OBJET : Projet de la société OUACHEE ET CORPECHOT – Commune de Saint-Maximin
Réf : courrier reçu le 09 mai 2011

Vous nous avez fait parvenir une lettre en date du 09 mai 2011 afin de nous informer des remarques concernant notre dossier, émises par vous-même et les riverains lors de la réunion publique du 26 avril 2011.

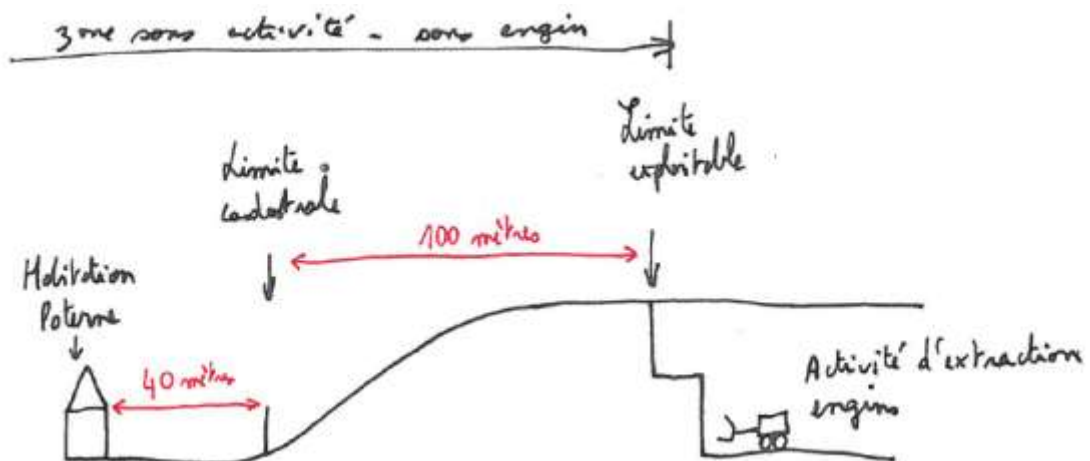
c) Bruit

Le paragraphe concernant l'étude du bruit a été fait suivant les prescriptions de l'arrêté du 22/09/1994 modifié. L'article 22.1 qu'« en dehors des tirs de mines, les dispositions relatives aux émissions sonores des carrières sont fixées par l'arrêté du 23 janvier 1997 relatif à la limitation des bruits émis dans l'environnement par les installations classées pour la protection de l'environnement ».

Les prescriptions reportées dans l'arrêté préfectoral du 13 novembre 2000 relatif à l'autorisation d'exploitation de la société Ouachée et Corpechot n'ont pas été prises en compte dans le dossier car, réglementairement, elles ne s'appuient pas sur les textes et les seuils de références utilisés pour ce genre d'étude.

Carte extraite du site : <http://cartelie.application.developpement-durable.gouv.fr> (DDT Oise)

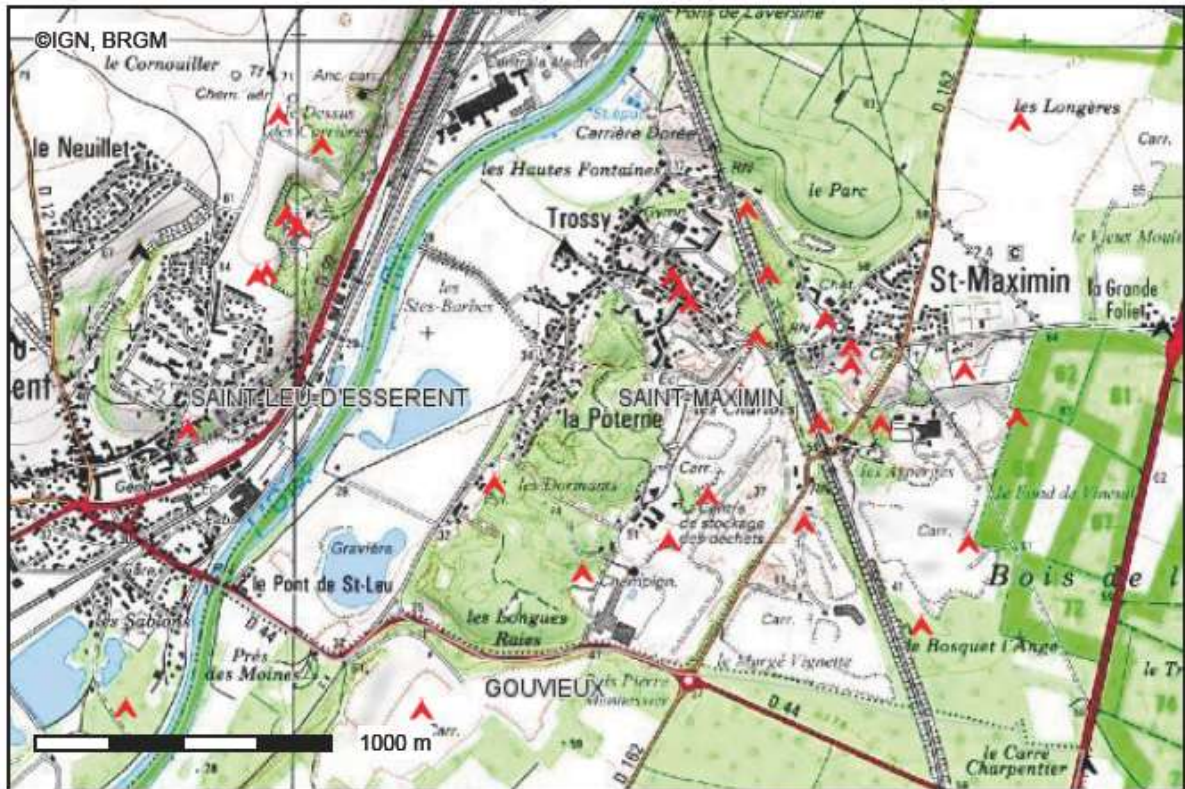
b) Cavités

Plusieurs cavités sont recensées sur le site des Dormants, la DDT précise néanmoins que ce recensement n'est pas exhaustif. L'historique du site a mis en évidence la présence de nombreuses cavités.

Ainsi, l'exploitation des anciennes carrières et leur remblaiement permettront de réduire ces risques d'instabilité et de recenser, les cavités restantes sur le site.

De plus, au fur et à mesure de l'avancé des travaux, si de nouvelles galeries étaient mises en évidence et que ces dernières présentaient des risques d'instabilité, la société se rapprocherait de la commune afin qu'elle prenne, si besoin, un arrêté de sureté.
